Ministerie van Verkeer en Waterstaat  
Directoraat-Generaal Rijkswaterstaat  
Projectbureau Zeeweringen

Betreft  
Klinkerbekledingen Yerseke

K-07-04-13

### ADVIES KLINKERBEKLEDING YERSEKE (dp 1359-1360 en 1370-1375)

#### Optie 1

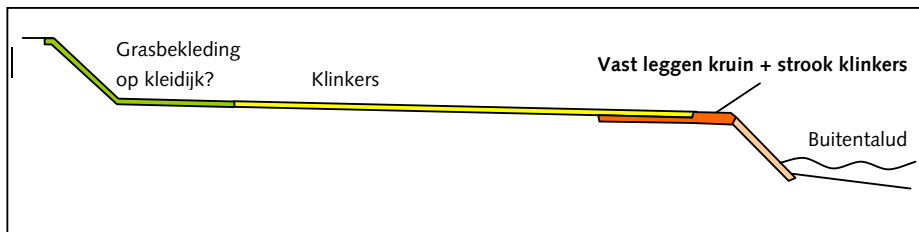
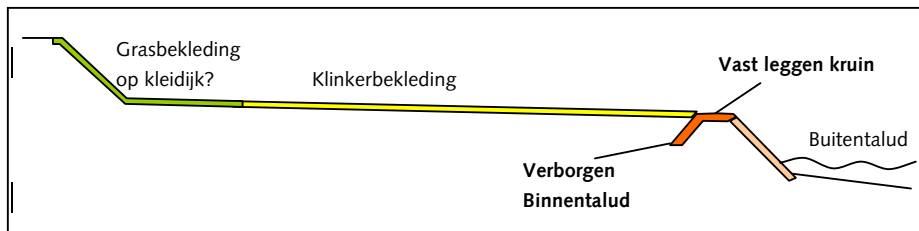
Geadviseerd wordt om de kruin van het buitentalud vast te leggen door een strook achter het talud te verhardenen en een verborgen binnentalud.

Waarschijnlijk kunnen vrijkomende (gekantelde) Haringmanblokken hiervoor worden gebruikt.
